高浜発電所 1 号炉、2 号炉、3 号炉及び 4 号炉 原子炉設置変更許可申請書 新旧比較表

2021年10月

関西電力株式会社

高浜発電所 1号炉、2号炉、3号炉及び4号炉 原子炉設置変更許可申請書記載（本文五号）

第 4.1.3 図 固体廃棄物処理系統説明図

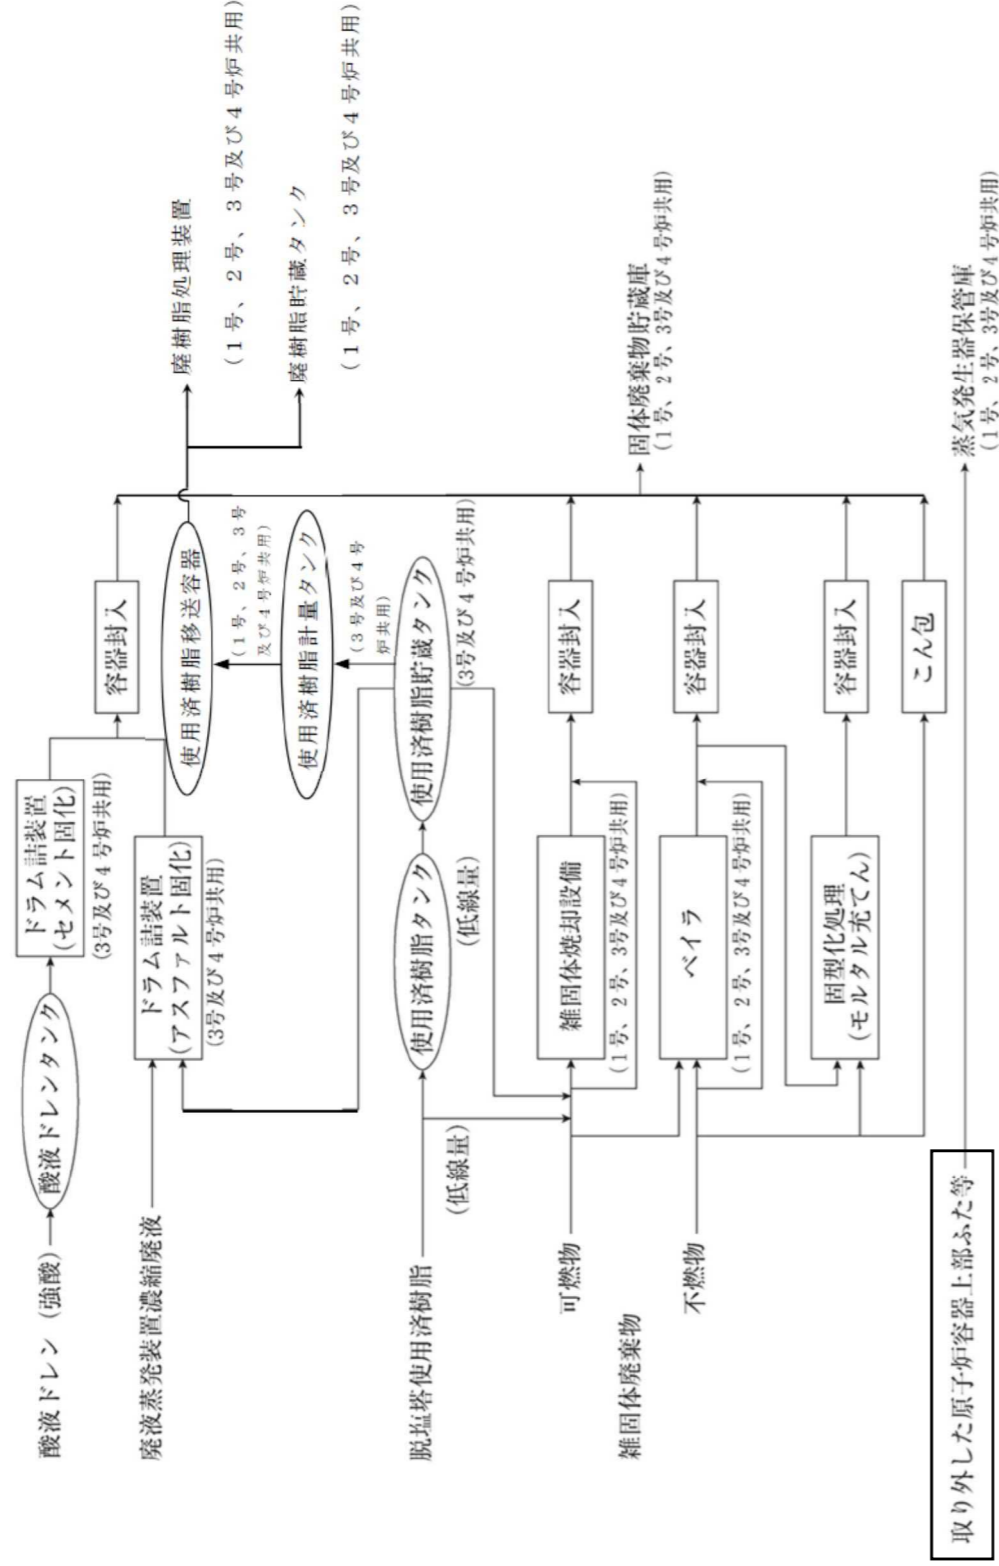
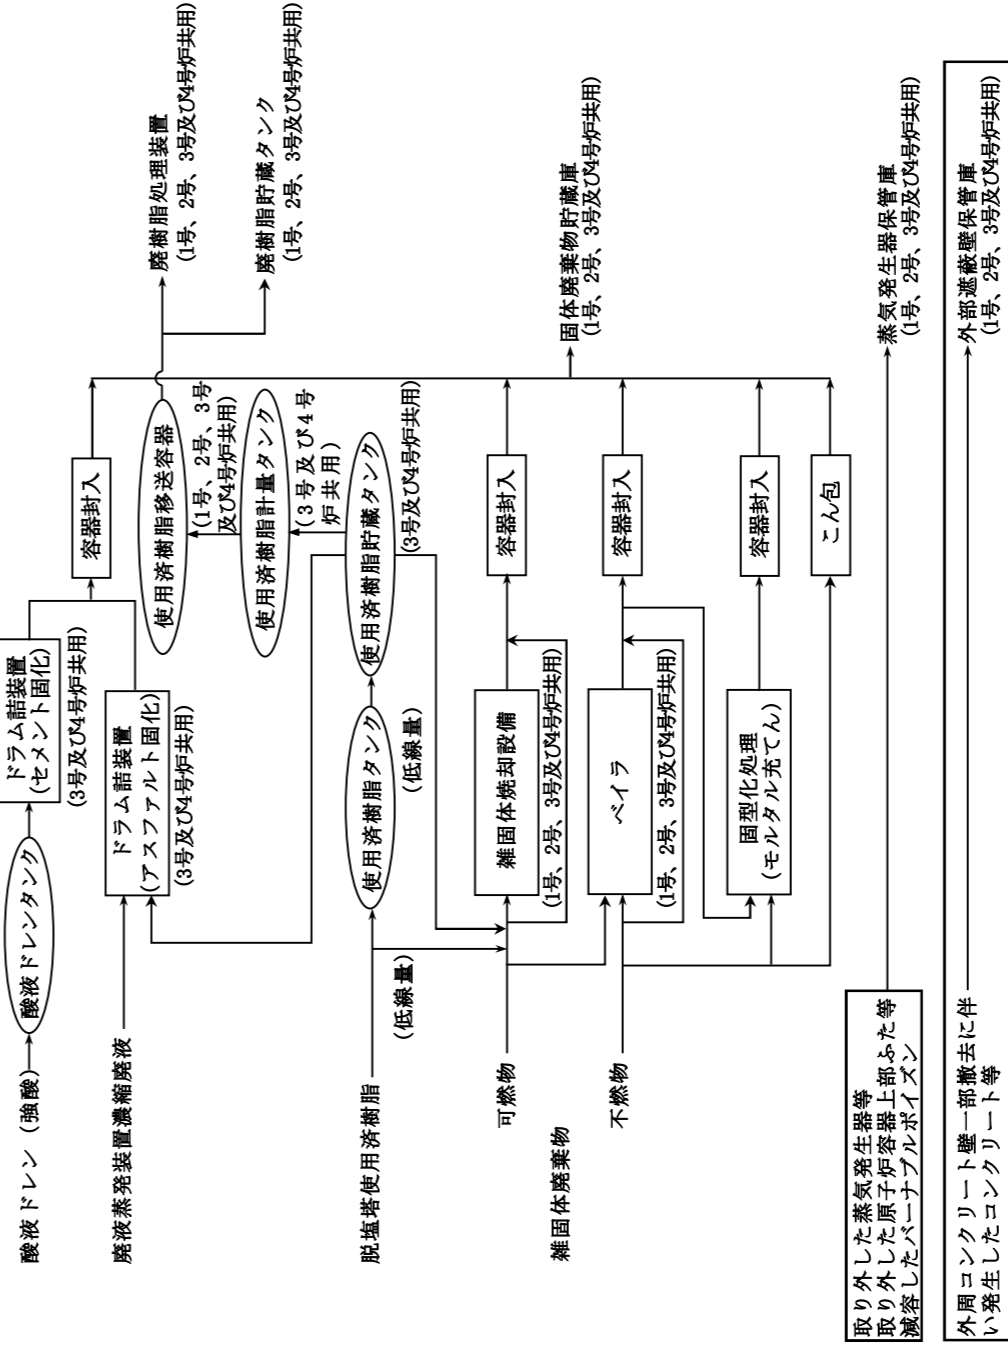
保管対象物の変更
外部遮蔽壁保管庫の共用
化

第 4.1.3 図 固体廃棄物処理系統説明図

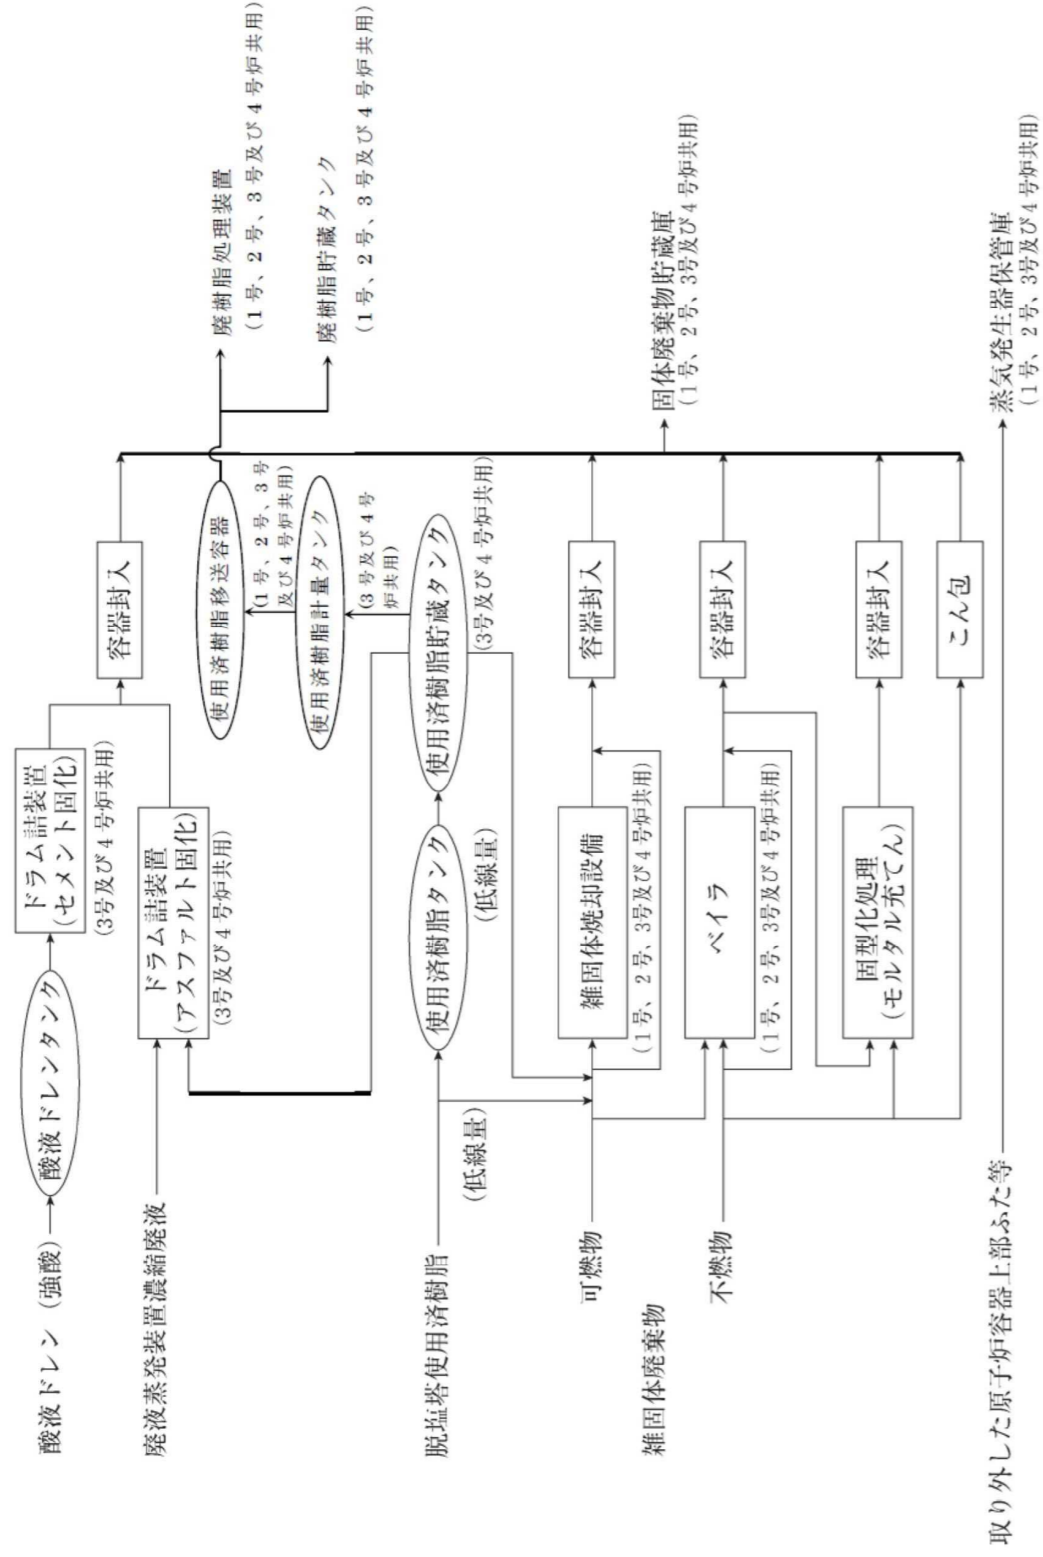
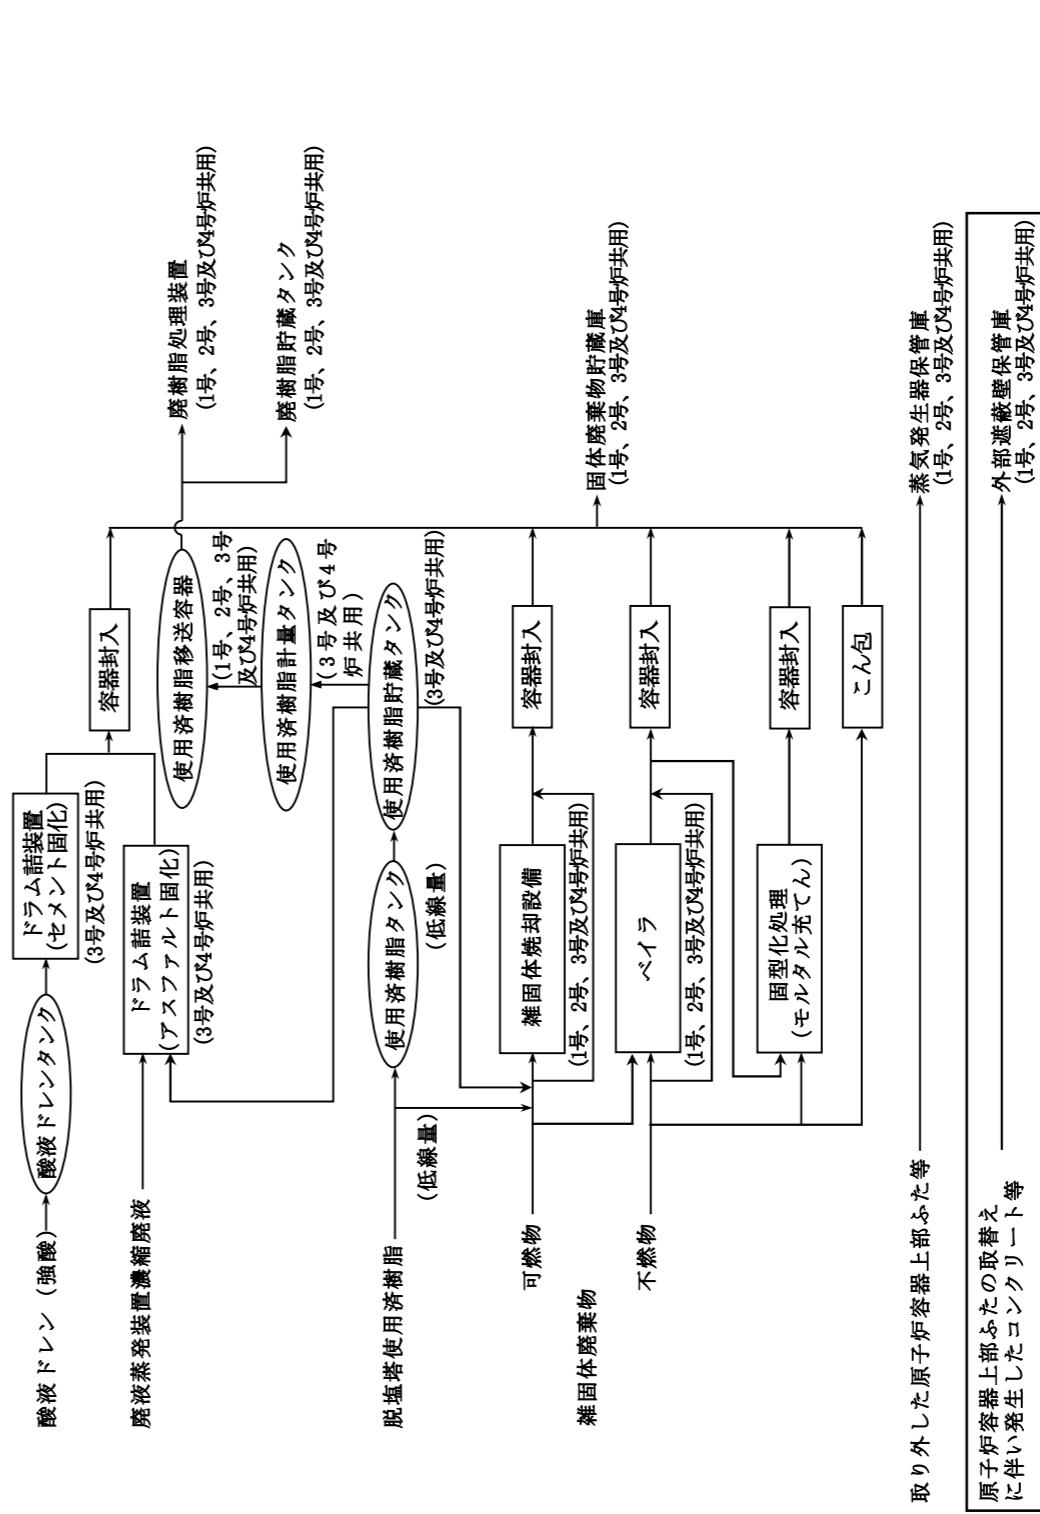
保管対象物の変更
外部遮蔽壁保管庫の共有
化
